NIEDERSCHRIFT

Gremium: Gemeinde Karlsfeld
Bau- und Werkausschuss Nr. 13

Sitzung am: Mittwoch, 8. Dezember 2021

Bebauungsplan Nr. 103 "Rothschwaige -westlich der Münchner Straße und südlich des Weiherweges"

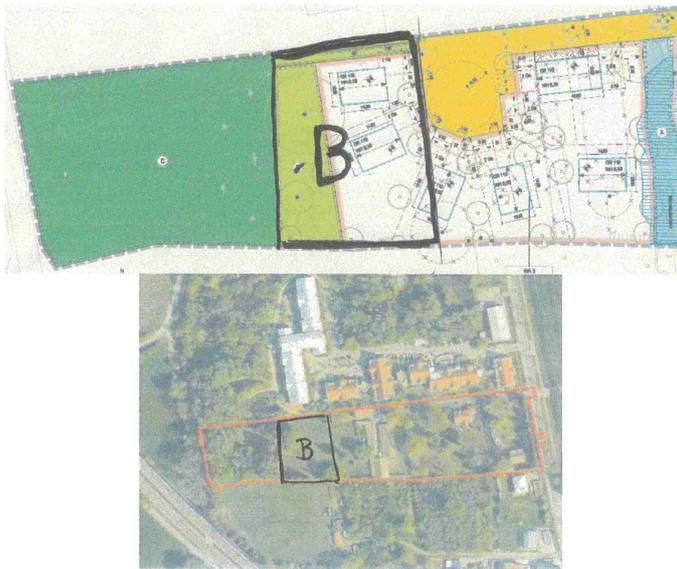
- 1.1** Bei diesem Bebauungsplan muss der Gemeinderat bedenken, dass sich das BayNatSchG seit dem 01.06.2021, also seit den hier vorgelegten Planungen von 2015 und 2017 erheblich verändert hat, nun aber zur Anwendung kommen muss. Es heißt: „Es gilt über § 1 Abs. 2 BayNatSchG hinaus, dass sich der Freistaat Bayern verpflichtet, zur dauerhaften Sicherung und Entwicklung der Artenvielfalt in Flora und Fauna darauf hinzuwirken, deren Lebensräume zu erhalten und zu verbessern, um einen weiteren Verlust von Biodiversität zu verhindern“. Weiter heißt es: „Naturschutz ist verpflichtende Aufgabe für Staat und Gesellschaft sowie für jeden einzelnen Bürger und für jede einzelne Bürgerin“, also auch für den Gemeinderat. Laut Bebauungsplan 103 soll nun ein im Flächennutzungsplan als Wald gekennzeichnetes Gebiet (B) bebaut werden. (Im Originalschreiben liegt ein Bebauungsplanausschnitt und ein Luftbild bei, in denen das beschriebene Gebiet (B) markiert ist).

- Es wird argumentiert, dass man es dürfe, da es sich um eine Unschärfe des Flächennutzungsplans handle. Aber bei der Aufstellung des gültigen Flächennutzungsplans hatte der Gemeinderat damals erkannt, dass dieses Gebiet eindeutig zu dem vernetzten Lebensraum an der Würm gehört und es dem Auwald zugerechnet. Zudem war es in den Karten bis dahin auch als Auwald gekennzeichnet und die Besitzer haben gegen die Einträge im FNP keine Einwände vorgebracht. Ein Luftbild von 2003 dokumentiert auch die Berechtigung dieses Vorgehen, da die **Zugehörigkeit dieses Gebiets B zum Lebensraum mit seinem Auwald-Charakter klar erkennbar ist.** Die Einbeziehung des im Flächennutzungsplan als Wald **dargestellte Gebiet B in die Bebauung ist nach den heutigen Gesetzen nicht mehr erlaubt, da es einen Lebensraum beschneidet. Es kann nicht als Unschärfe des Flächennutzungsplans abgetan werden, da es sich hier um einen wesentlichen vom Flächennutzungsplan und von der Gesetzeslage zu schützenden Bereich handelt.**

Der Inhalt der Stellungnahme wird zur Kenntnis genommen. In dem vorliegenden Schreiben wird auf eine Fläche „B“ Bezug genommen, die in den dem Schreiben beigelegten Lageplänen entsprechend markiert ist. Nach den Ausführungen soll diese Fläche „B“ bebaut werden. Hier ist anzumerken, dass dieses markierte Gebiet „B“, wie auch in dem Schreiben richtigerweise aufgeführt, im Flächennutzungsplan als Wald dargestellt ist. Nach dem Entwurfskonzept des Bebauungsplans wird allerdings nicht das gesamte Gebiet „B“ überbaut. Der westliche Bereich, etwa ein Drittel der Fläche „B“, ist im Bebauungsplan als private Grünfläche, Baumbestand und Siedlungseingrünung, festgesetzt. Die restliche Fläche, etwa zwei Drittel der Fläche „B“, wird durch zwei Baugrundstücke beansprucht. Wie in der Begründung zum Bebauungsplan (Ziffer 2.4) bereits ausführlich dargelegt und erläutert, ist der Flächennutzungsplan ein vorbereitender Bauleitplan, der die beabsichtigte städtebauliche Entwicklung in Grundzügen darstellt. Die Detaillierung erfolgt durch die verbindliche Bauleitplanung, für die nach § 8 BauGB das Entwicklungsgebot gilt.

Da der Flächennutzungsplan nicht parzellenscharf zu lesen ist, lässt das Entwicklungsgebot auch gewisse Gestaltungsspielräume zu. Abweichungen sind unter der Voraussetzung zulässig, dass die Grundzüge des Flächennutzungsplans nicht berührt werden. Aufgrund der im vorliegenden Fall geringfügigen Flächenverschiebung wird das kommunale Bodennutzungskonzept, das im Flächennutzungsplan dargestellt ist, nicht beeinträchtigt, sodass kein Verstoß gegen § 8 BauGB bewirkt wird.

Um jedoch für die schützenswerte Rotbuche ausreichend Abstand zu gewährleisten und sie nicht durch direkt angrenzende Wohngärten zu gefährden wird in Planentwurf der nordwestliche Bauraum gestrichen. Für den Bereich des WA 3 ist dem Bauausschuss ein neuer Planungsentwurf vorzulegen. Soweit möglich könnte hier auch mit einem Dreispänner geplant werden.

Karte von Otto Mayerhofer

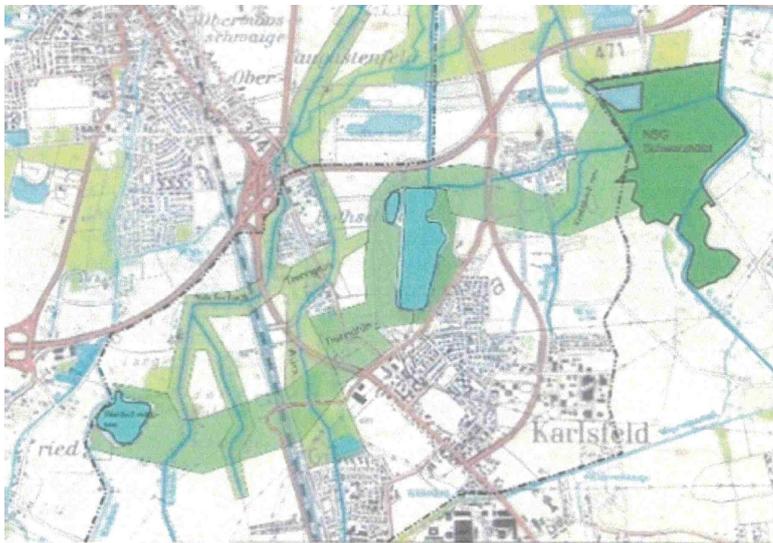
- 1.3 Auch § 15 BayNatSchG ist hier wichtig, der Folgendes vorgibt: „Der Freistaat Bayern schafft ein Netz räumlich und funktional verbundener Biotope (Biotopverbund) „. Und da es in dem Gesetz weiter heißt: „Naturschutz ist verpflichtende Aufgabe für Staat und Gesellschaft sowie für jeden einzelnen Bürger und für jede einzelne Bürgerin“, ist es auch Aufgabe des Gemeinderates sich dafür einzusetzen. Es kann doch nicht sein, dass hier wissentlich existierende Verbünde ohne zwingenden Grund des öffentlichen Interesses geschwächt werden. Der auf dem Bild von 2003 gezeigte Lebensraum liegt im Kerngebiet und Angelpunkt eines Verbundsystems, das Herr Mayrhofer in der Broschüre zum Schwaigerbachweiher einmal dargestellt hat. (nachfolgend ist eine Karte von Hr. Mayrhofer dargestellt)

Der Inhalt der Stellungnahme wird zur Kenntnis genommen. Der Hinweis auf Art. 15 BayNatSchG ist insofern nicht zielführend als der Art. 15 inhaltlich Naturparke mit einer Fläche von mindestens 20.000 ha behandelt. Bei der überplanten Fläche handelt es sich weder um einen Teil eines Naturparks noch sonst um einen geschützten Landschaftsbestandteil oder Naturschutzgebiet.

8.3 Transformatorenstation(en)

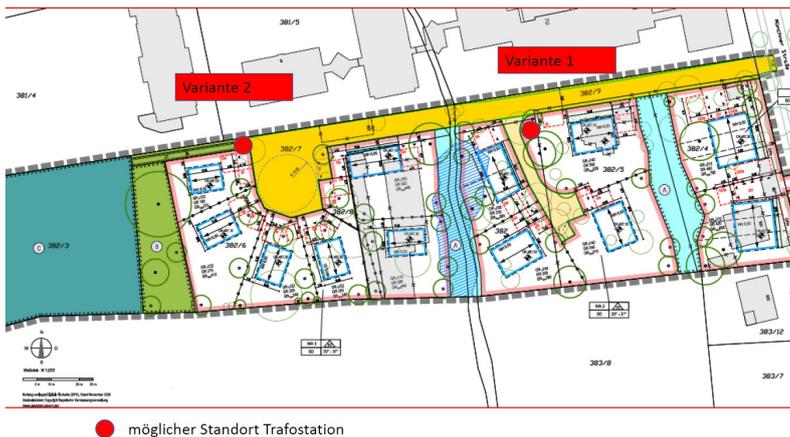
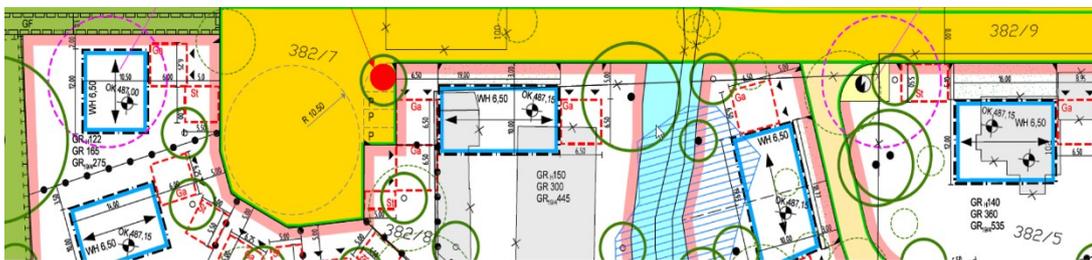
Zur elektrischen Erschließung der kommenden Bebauung wird die Errichtung einer neuen Transformatorenstation erforderlich. Hierfür bitten wir Sie, eine entsprechende Fläche von ca. 35qm uns für den Bau und Betrieb einer Transformatorenstation in Form einer beschränkten persönlichen Dienstbarkeit zur Verfügung zu stellen. Der Standort sollte im Bereich Nordseite WA2 oder Nordseite WA3 eingeplant werden (s. Anlage Standort Trafostation). Bereits bei Baubeginn der ersten Gebäude muss verbindlich gewährleistet sein, dass wir über die Stationsgrundstücke verfügen können. Zu dem Zeitpunkt müssen befestigte Verkehrsflächen vorhanden sein, die von LKW mit Tieflader befahren werden können. Auskünfte zur Lage der von uns betriebenen Versorgungsanlagen können Sie online über unser Planauskunftsportal einholen.

Der Inhalt der Stellungnahme wird zur Kenntnis genommen. Im Zuge der Umplanung im Bereich des WA 3 wird der Standort für eine zusätzliche Trafostation in den Bereich westlich der Wendeanlage verschoben

Der Bebauungsplan mit Begründung wird entsprechend geändert und ergänzt.
